Mission régionale d'autorité environnementale  
ÎLE-DE-FRANCE

**Avis délibéré**  
**de la Mission régionale d'autorité environnementale d'Île-**  
**de-France sur le projet de construction d'un parc d'activités**  
**à Villebon-sur-Yvette (91)**

N°MRAe 2021-1720  
en date du 22/09/2021

Figure 6: OPAP du PLU de Villebon-sur-Yvette, secteur de Courtabœuf 8

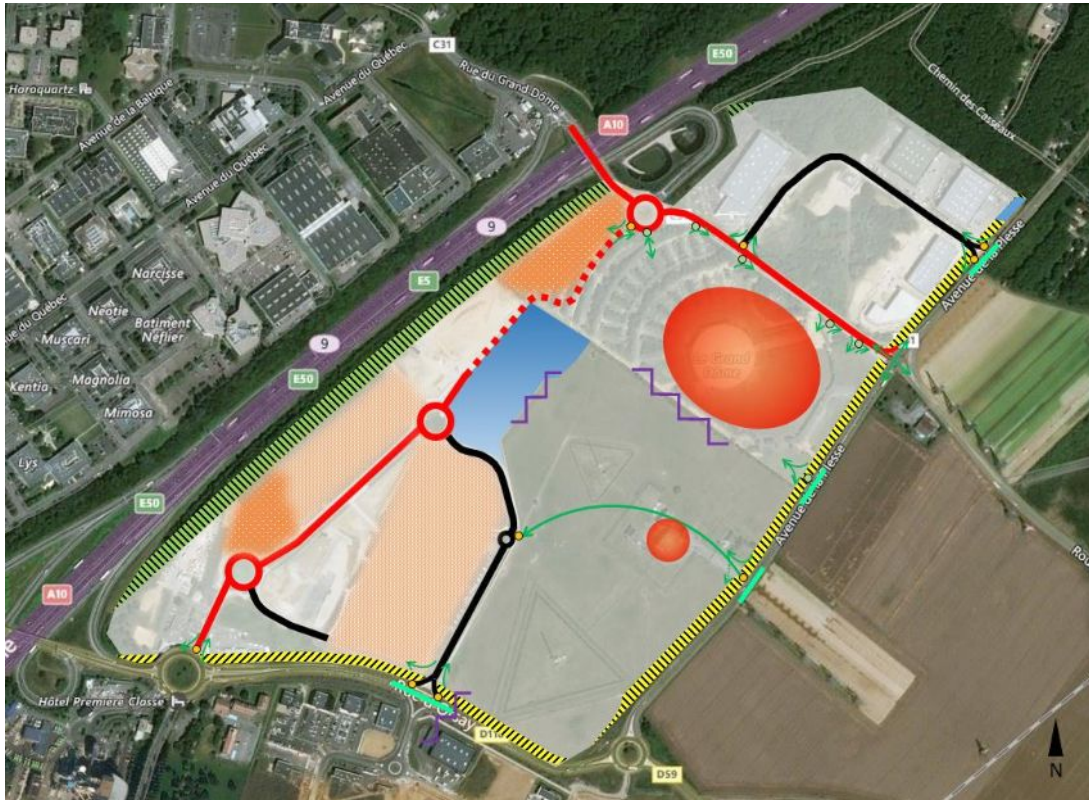
Ce secteur fait en outre l'objet dans le PLU d'une orientation d'aménagement et de programmation (OAP), ce que mentionne l'étude d'impact sans la présenter<sup>8</sup>.

**(2) La MRAe recommande d'ajouter dans l'étude d'impact une présentation de l'OAP « Secteur de Courtabœuf 8 » du PLU sur le secteur du projet et d'en préciser les conséquences pour le projet.**
